E-SX90系 E-GX90系 E-JZX90, 91系 Y-LX90系

標 題 トヨタ マークII, チェイサー, クレスタ修理書の内容訂正のお知らせ

トヨタ マークII, チェイサー, クレスタ修理書 下巻 (品番 62144, 1992年10月発行) の内容に誤りがありましたので訂正いたします。

部位 P16-95 電気式ドアロックトラブルシューティングフローチャート

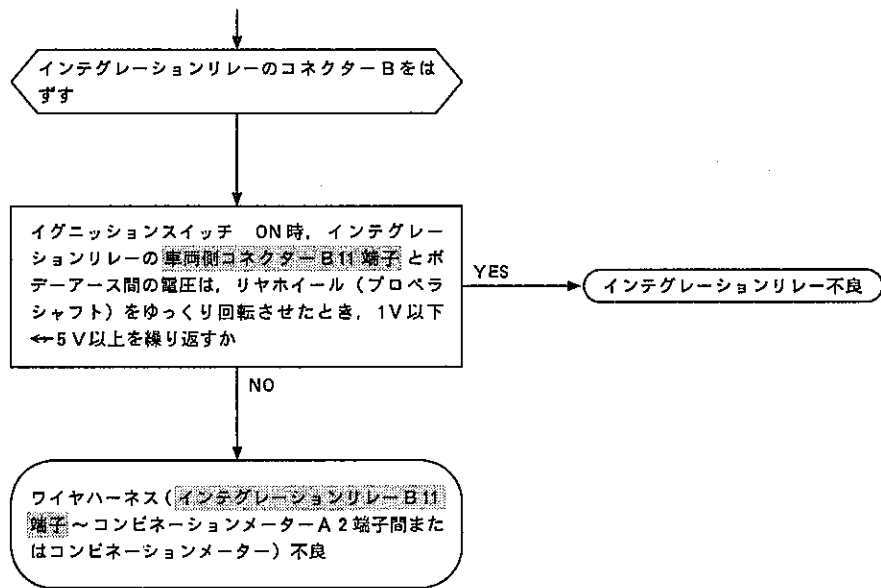
〈訂正内容〉 車速信号系統点検時の端子番号B10をB11に訂正。(  部分)
